**PRÉFET
DES ALPES-
MARITIMES**

Par courrier en date du 27 avril 2022, reçu le 5 mai, vous m'avez transmis votre projet de modification n°9 du Plan Local d'Urbanisme (PLU) de la commune de Biot.

Après analyse par mes services du dossier transmis, j'émet, sur ce projet de modification de droit commun n°9 (MDC9) du PLU de Biot, un **avis défavorable**, détaillé dans l'annexe ci-jointe et dont les principaux motifs sont repris ci-après en synthèse.

Annexe
Avis détaillé des services de l'État
sur le projet de modification de droit commun n°9 (MDC9) du PLU de Biot

1/ Sur l'orientation d'aménagement et d'orientation (OAP) des Soulières

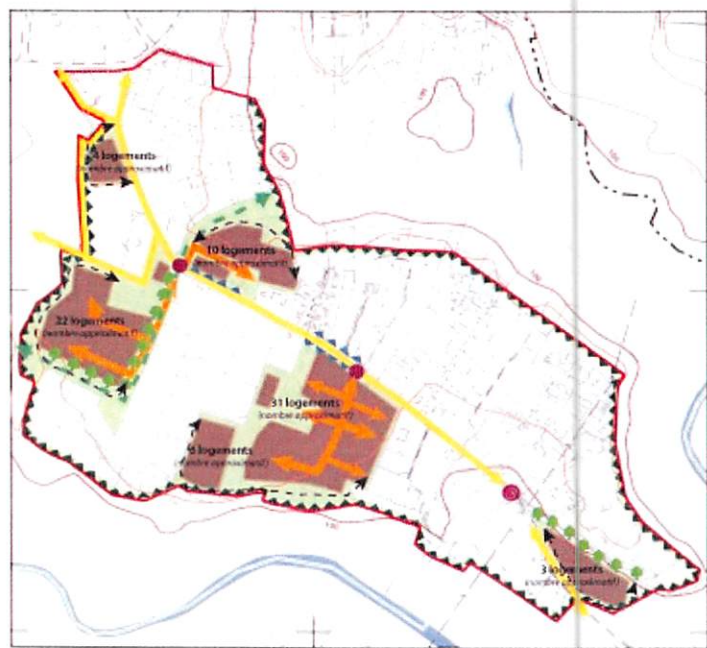
Le projet de MDC9 vise à étendre le périmètre de cette OAP au quartier des Soulières, y réduire la densité des constructions en modifiant le zonage (Uea en Uec), ainsi qu'à supprimer l'ERMS n°6 objet de l'OAP initiale et l'ERMS 12 dans le même secteur.

Le site de l'OAP, initialement de 4,8 ha pour un potentiel de 120 logements dont 35 logements sociaux, est étendu sur un périmètre d'environ 30 ha, dont environ 9 ha font l'objet des principes d'aménagement de l'OAP, pour un potentiel d'environ 90 logements sans mixité sociale. Ces superficies devraient être précisées dans le dossier compte tenu de leur importance.

Le changement envisagé par cette MDC vise ainsi à passer d'une densité moyenne de 25 logements à l'hectare à une densité moyenne de 10 logements à l'hectare. En outre, l'ensemble des emprises concernées par la nouvelle OAP correspond à des sites dépourvus de toute urbanisation, qui accueillent parfois des serres et/ou présentent un potentiel agronomique. Le dossier de MDC9 confirme, d'ailleurs, que ce quartier était historiquement à vocation agricole.

En effet, au regard de ces différents éléments, l'évolution envisagée sur cette OAP est contraire aux principes de lutte contre l'étalement urbain et de gestion économe des espaces auquel le PLU doit se conformer en application de l'article L101-2 du code de l'urbanisme. Elle pérennise, ainsi, un modèle d'urbanisation qui n'est pas en adéquation avec l'objectif zéro artificialisation nette inscrit dans la loi climat et résilience et son objectif intermédiaire de division par deux de la consommation d'espaces, pour répondre aux besoins des territoires.

Afin d'être plus en adéquation avec ces objectifs, il conviendrait donc de repenser l'urbanisation de ce secteur en déclassant certains espaces à potentiels agricoles et ainsi limiter la consommation d'espaces au strict nécessaire, en assurant le maintien d'une mixité sociale adaptée aux contraintes du secteur.

Enfin, sur deux secteurs du projet de la nouvelle OAP, (anciennement concernés par les ERMS 6 et 12,) le principe de liaison active à renforcer, matérialisé par une flèche jaune sur le plan de l'OAP, débouchent sur la zone naturelle. Des éléments explicatifs seraient nécessaires afin de comprendre le sens de ce principe d'aménagement qui semble a priori en contradiction avec la vocation des espaces naturels.

◆ Concernant la suppression de l'ERMS 4

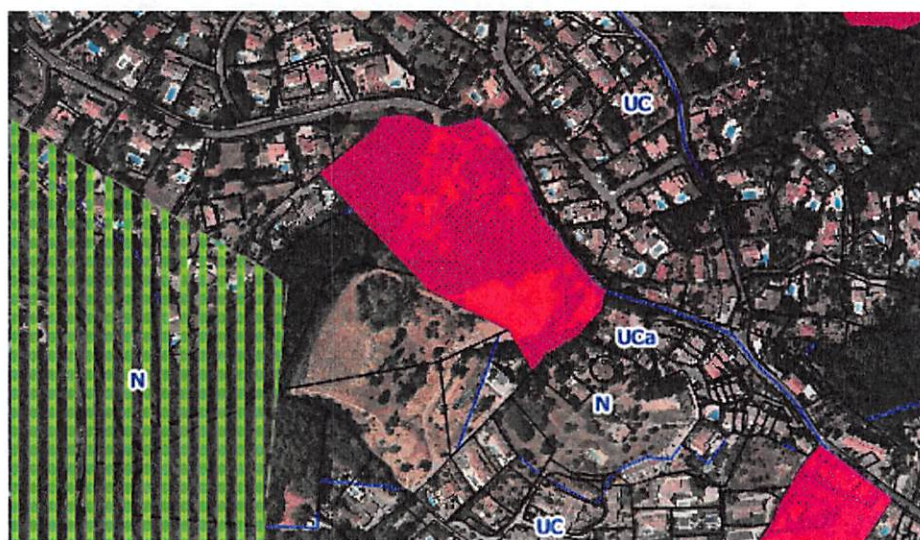
Le dossier de MDC9 indique comme motif de sa suppression la réalisation d'un parking en surface, en lieu et place d'un programme immobilier comprenant du logement et un parking souterrain.

Il est étonnant qu'un projet de stationnement ait pu être réalisé au sein d'un emplacement réservé dont la vocation est la production de logements. Des éléments de justification sont donc nécessaires afin de comprendre le contexte, qui en l'état ne justifie pas la suppression d'un ERMS.
